ПАСПОРТ ДОСТУПНОСТИ

МУНИЦИПАЛЬНОГО БЮДЖЕТНОГО ДОШКОЛЬНОГО ОБРАЗОВАТЕЛЬНОГО УЧРЕЖДЕНИЯ « ДЕТСКИЙ САД № 36 «РУЧЕЕК»

Контрольная форма сбора информации об обследуемом объекте социальной инфраструктуры.

1.1. Наименование (вид) объекта Муниципальное бюджетное дошкольное образовательное учреждение « Детский сад № 36 « Ручеек»

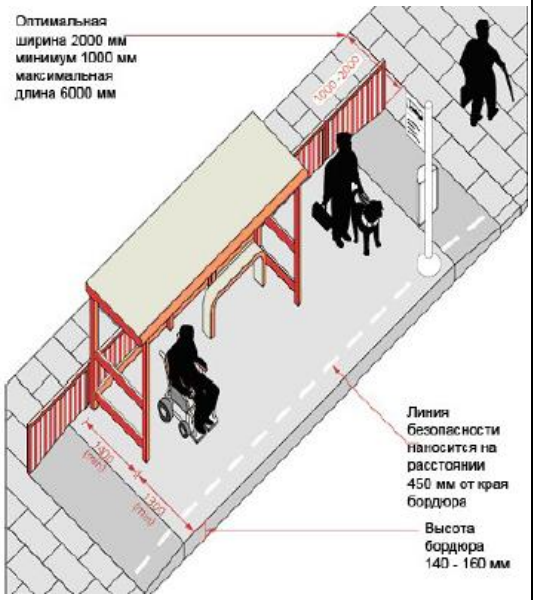
п/п	Элемент доступности	Метод обследования	Параметр доступности	Выявленные отклонения (фотография барьера + результаты измерение + краткое описание результата осмотра).	Возможные решения
Раздел 1. Территория, прилегающая к зданию (участок)					
Вход (входы) на территорию					
1.1.	Ближайшие к объекту остановки общественного транспорта оборудованы и доступны для МГН (высота бордюра 140-160 мм, линия безопасности на расстоянии 420 мм от края бордюра) Наличие на остановке схемы движения к объекту для МГН. К,О,С,Г	☐Да ☐Нет Осмотр Измерение ☐Нет Осмотр.

Бордюра нет. Линии безопасности нет. Отсутствие схемы движения	- Привести в соответствие - Привести в соответствие - Привести в соответствие
1.2.	Наличие маршрута от пункта прибытия МГН к	☐Нет			- при возможности

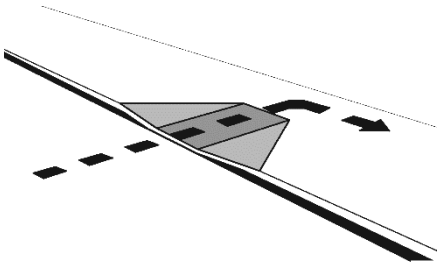
- Не соответствует
1.8.	Если маршрут пересекает бордюр, есть ли там пандус? К,О,	☐Да Осмотр:

Бордюра и пандуса нет	- Не соответствует
1.9.	Уклон съезда с тротуара не более 1:12, до 1:10 на протяжении не более 10 м К,	☐Да Измерение:

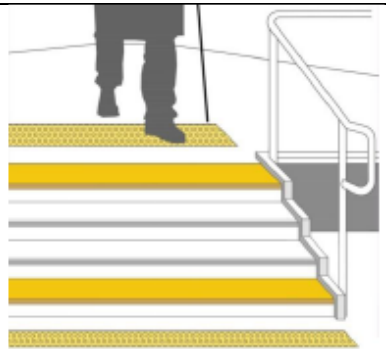
Поручней нет	
1.13	Краевые ступени лестничных маршей выделены цветом или фактурой. С - Перед открытой лестницей	☐ ☐

Краевые ступени лестничных маршей не выделена цветом или фактурой	- Край одиночной ступени выделить цветом или фактурой

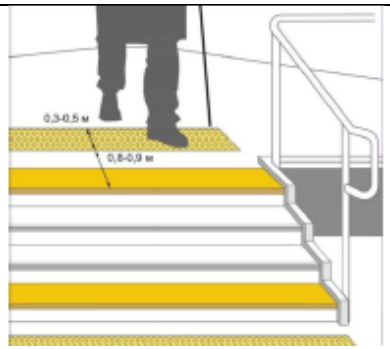
предупредительные тактильные полосы за 0,8 – 0,9 м шириной 0,3 – 0,5 м . С

Перед открытой лестницей предупредительные тактильные полосы отсутствуют	
1.14	При ширине лестниц 4,0 м и более следует дополнительно предусматривать разделительные поручни . О,С	☐		Нет лестниц	
Пандус (наружный)					
1.15	Ширину марша пандуса следует принимать при исключительно одностороннем движении не менее 1,0м, в остальных случаях – по ширине полосы движения. Поручни в этом случае принимать по ширине пандуса К,С	☐Да Измерение:

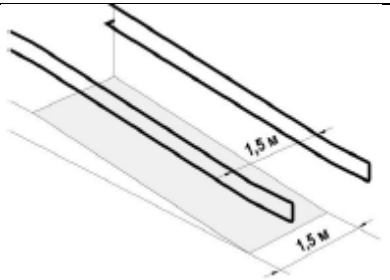
Отсутствует	- Не соответствует

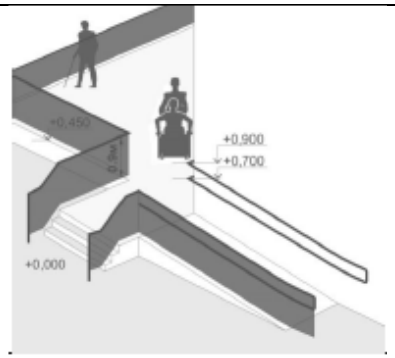
1.16.	Ограждения с поручнями необходимо устанавливать вдоль обеих сторон всех пандусов и лестниц, а также у всех перепадов высот горизонтальных поверхностей более 0,45 м на высоте 0,9 м (допускается от 0,85 до 0,92 м), у пандусов – дополнительно и на высоте 0,7 м К,С	☐Нет Измерение:

Отсутствует	- Привести в соответствие

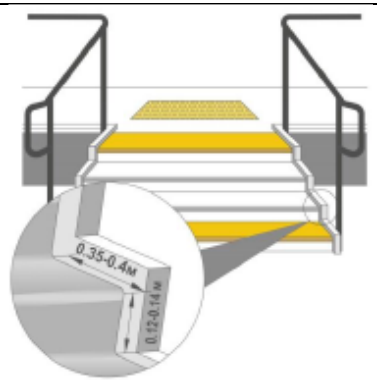
предусматривать разделительные поручни. О,С				
2.4.	Для открытых лестниц – ширина проступей и высота подступенка должна быть от 0,35 до 0,4 м, от 0,12 до 0,15 м. О,С	☐Да Измерение

Одиночная ступень: ширина проступи – 100 см (крыльцо) высота подступенька – 0,35 м	- Не соответствует
2.5.	Марш открытой лестницы не должен быть менее трех ступеней и не должен превышать 12 ступеней. Недопустимо применение одиночных ступеней, которые должны заменяться пандусами. О,С	☐Да Измерение:			- Соответствует частично

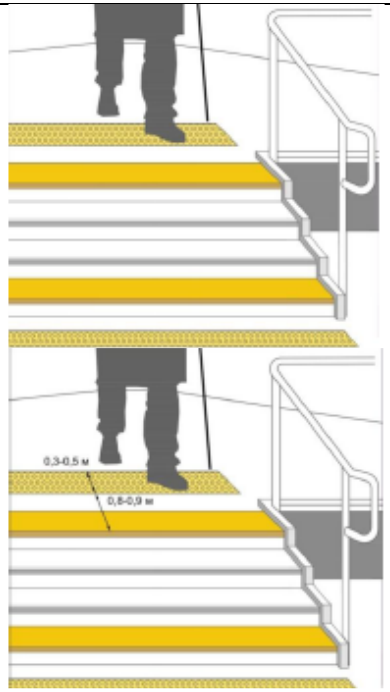
Нет поручней	
2.7.	Краевые ступени лестничных маршей выделены цветом или фактурой. Перед открытой лестницей предупредительные тактильные полосы за 0,8 – 0,9 м шириной 0,3 – 0,5 м . С	☐Нет Осмотр: ☐Нет Измерение:

Не выделены цветом или фактурой Нет тактильных полос	- Края одиночной ступени выделить цветом или фактурой
Пандус (наружный)

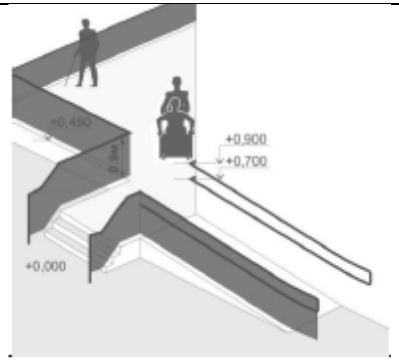
Пандуса нет	- Не соответствует
2.9	Ограждения с поручнями необходимо устанавливать вдоль обеих сторон всех пандусов и лестниц, а также у всех перепадов высот горизонтальных поверхностей более 0,45 м на высоте 0,9 м (допускается от 0,85 до 0,92 м), у пандусов – дополнительно и на высоте 0,7 м (п. 5.2.15). К,О,С	☐Да ☐Нет Измерение:

поручень отсутствует	- Привести в соответствие
2.10	Максимальная высота одного подъема (марша) пандуса не должна превышать 0,8м при уклоне не более 1:20 (5%) К,О,С	☐Да ☐Нет Измерение:

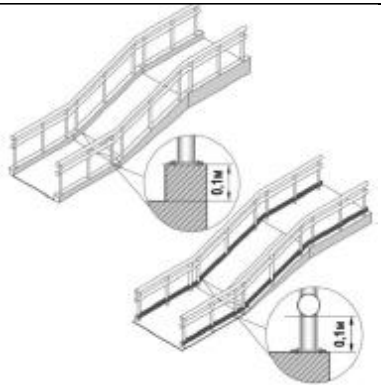
2.14	Колесо - отбойные устройства высотой 0,1 м К	☐Нет Осмотр:

Не устроены	- Оборудовать
Входная площадка (перед дверью)					
2.15	Входная площадка при входах, доступных МГН, должна иметь: Навес, водоотвод, а в зависимости от местных климатических условий – подогрев поверхности покрытия .	☐Нет Осмотр:

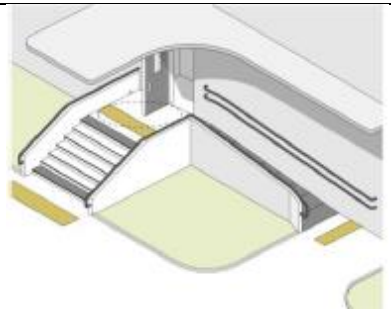
Отсутствует водоотвод, подогрев поверхности покрытия	- Привести в соответствие
2.16	Поверхности покрытий входных площадок и тамбуров должны быть: твердыми, не допускать скольжения при намокании и иметь поперечный уклон в пределах 1 – 2% К,О,С,Г	☐Нет Измерение:

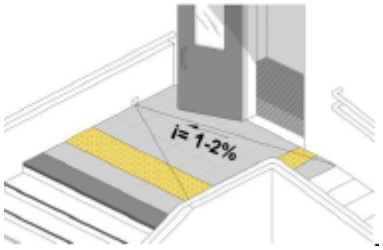
Отсутствует противоскользящее покрытие	- Привести в соответствие

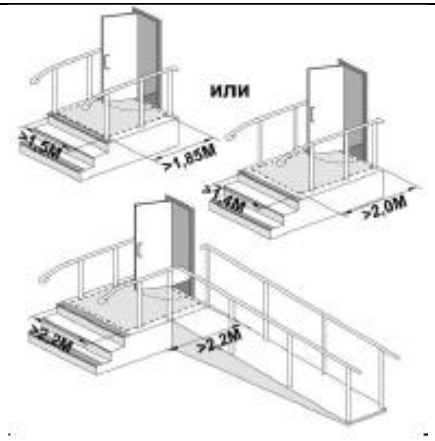
2.17	Размеры входной площадки без пандуса при открывании полотна дверей наружу должны быть не менее 1,4х2,0м или 1,5х1,85м. Размеры входной площадки с пандусом не менее 2,2х2,2 м К,О	☐Нет Измерение:

Длина 2,5 м, ширина 0,97м	- Привести в соответствие
Дверь (входная)					
2.19	Входные двери должны иметь ширину в свету не менее 1,2 м. К,О	☐Да Осмотр:

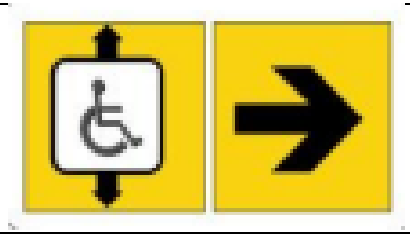
3.2	Доступный маршрут имеет ровную поверхность, обозначен знаками и имеет нескользящее покрытие. К,О,С,Г	☐Нет Осмотр:

Маршрут не имеет противоскользящего покрытия, не обозначен знаками	- Привести в соответствие

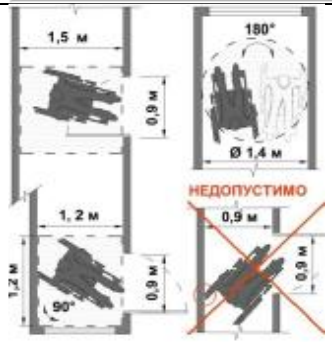
- Соответствует
Коридор (вестибюль, зона ожидания, галерея, балкон).					
3.8	Ширина при движении кресла-коляски: в одном направлении - не менее 1,5м; К,О при встречном движении – не менее 1,8 м. К	☐Нет Измерение: ☐Нет Измерение:	 	Ширина коридора 1,3 м.	- Привести в соответствие
3.9	При движении по коридору инвалиду на кресле-коляске следует обеспечить минимальное пространство для: поворота на 90°- равное - 1,2 х 1,2 м разворота на 180° - равное - диаметр 1,4 м . К	☐Нет Измерение:

Ширина коридора 1,3 м, что не соответствует минимальному пространству для разворота на 180º	- Привести в соответствие

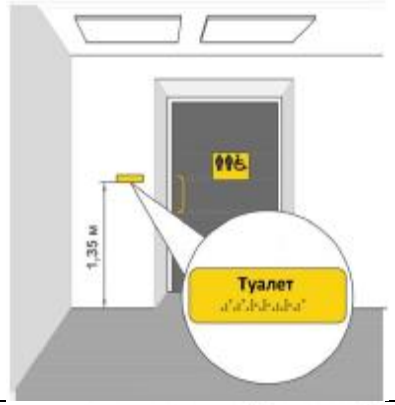
5.11	У дверей санитарно-бытовых помещений или доступных кабин (уборная, душевая, ванная и т.п.) имеются специальные знаки (в том числе рельефные) на высоте 1,35 м. К,О,С,Г	☐Нет Измерение:

Специальные знаки отсутствуют, в т.ч. рельефные	- Привести в соответствие
5.12	Доступные для МГН санитарно-бытовые кабины должны быть оборудованы системой тревожной сигнализации, обеспечивающей связь с помещением постоянного дежурного персонала (поста охраны или администрации объекта). К,О,С,Г	☐Нет Осмотр:	 	Не оборудованы	- Привести в соответствие

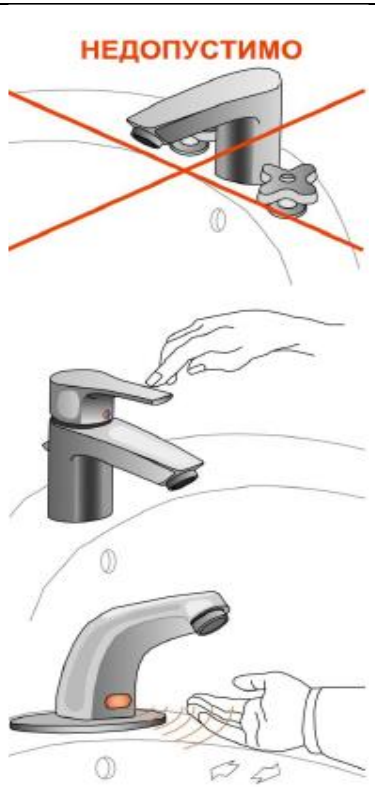
5.13	В доступных кабинах водопроводные краны с рычажной рукояткой и термостатом, а при возможности – с автоматическими и сенсорными кранами бесконтактного типа. Применение кранов с раздельным управлением горячей и холодной водой не допускается. К,О	☐Нет Осмотр:

Установлены краны с раздельным управлением горячей и холодной водой	- Привести в соответствие

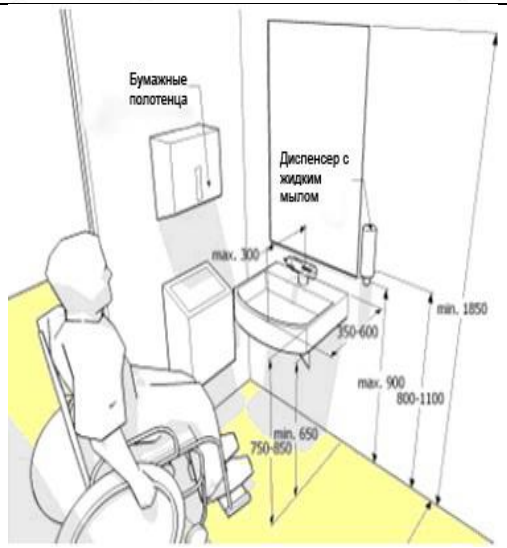
5.14	Унитазы имеют автоматический слив воды или слив с ручным кнопочным управлением, которое следует располагать на боковой стене кабины, со стороны которой осуществляется пересадка с кресла-коляски на унитаз. К,О	☐Нет Осмотр:		Не соответствуют	- Привести в соответствие
5.15	Следует применять раковины для мытья рук, доступные для свободного пользования МГН, включая инвалидов колясочников. К,О Размещение зеркала над раковиной должно быть удобным для инвалидов – колясочников. К	☐Нет Измерение ☐Нет Измерение

Не соответствуют Не соответствуют	- Привести в соответствие - Привести в соответствие
6. Система информации на объекте.

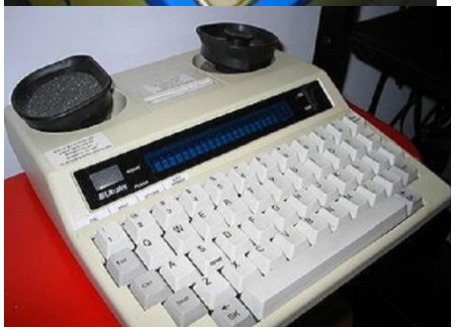
6.1	Наличие на объекте оборудования, позволяющего получать справочную информацию об условиях обслуживания инвалидам по слуху, зрению К,О,С,Г	☐Нет Осмотр:

Оборудования нет	- Привести в соответствие
6.2	Наличие кнопки вызова помощи в зоне ожидания помощи для МГН, доступной для инвалидов. К,О,С,Г	☐Нет Осмотр:		Не оборудована	- Привести в соответствие
